Änderung Nr. 1.07 des Örtlichen Entwicklungskonzeptes 1.00 der Marktgemeinde

Räumliches Leitbild/Umwelterheblichkeitsprüfung_Gebiet baulicher Entwicklung für

Tourismus, Ferienwohnen östlich Seebad Riegersburg KG Riegersburg

1. ANHÖRUNG (Auflagebeschluss 30.09.2024)

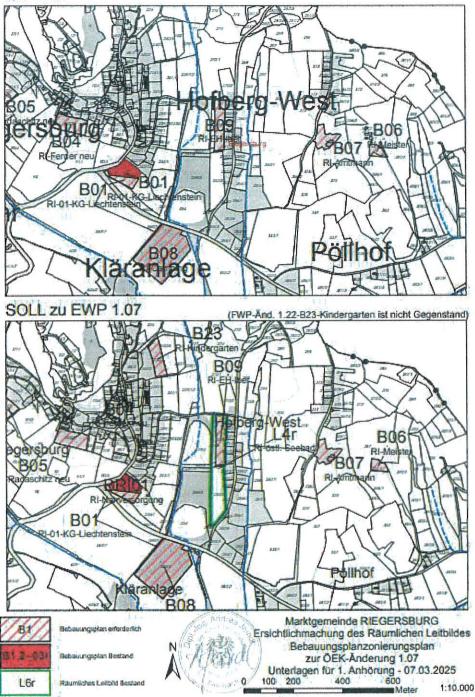
Geltungsbereich: Gebiet baulicher Entwicklung für Tourismus, Ferienwohnen östlich des Seebades Riegersburg (Fläche zwischen dem Weg östlich der Teiche und dem Wohngebiet am Hofbergweg, Begrenzung im Norden ist der Verbindungsweg vom Hofbergweg ins Ortszentrum Riegersburg, Begrenzung im Süden ist der Hofbergweg)

Dachform von Gebäuden: Nur Satteldach oder Flachdach

Maximale Gesamthöhe der Gebäude 11 m

Wege auf der Fläche sind nur mit wassergebundener Decke oder versickerungsfähigen Belägen zulässig, vollversiegelte (asphaltierte oder betonierte) Wege zur Erschließung der Grundstücke sind unzulässig.

Im südlichen Teil ist parallel zum Weg am Westrand des Grundstücks Nr. 252/3, KG Riegersburg, eine Mischhecke aus heimischen Laubgehölzen (z.B. Hainbuche, Schlehe, Hasel...) zu pflanzen.

Im nördlichen Teil ist parallel zum Grundstück Nr. 251/6, KG Riegersburg, am Westrand des Grundstücks Nr. 251/4, KG Riegersburg, weiterführend an die bereits bestehende Baumhecke ebenfalls eine Mischhecke aus heimischen Laubgehölzen zu pflanzen.

Die Hecken sind zweireihig dicht zu pflanzen und müssen eine Breite von mindestens 3 m und eine Mindesthöhe von 2 m erreichen. Beidseits der Hecken ist jeweils noch 1m von jeglichen baulichen Anlagen freizuhalten, sodass insgesamt ein 5m freier Streifen erhalten bleibt.

Das angrenzende bestehende Strukturelement "Obstbaumreihe" (Biotopkartierung Stmk) auf dem Grundstück Nr. 251/6 KG Riegersburg ist dauerhaft zu erhalten. Als Schutz des Wurzel- und Kronenbereichs, zur Vermeidung von Konflikten durch Bauwerke/Totäste, etc. ist ein ensprechender Pufferbereich einzuräumen, sodass insgesamt ein Streifen von mind. 10 m Breite frei von baulichen Anlagen zu halten ist (Hecke plus Puffer).
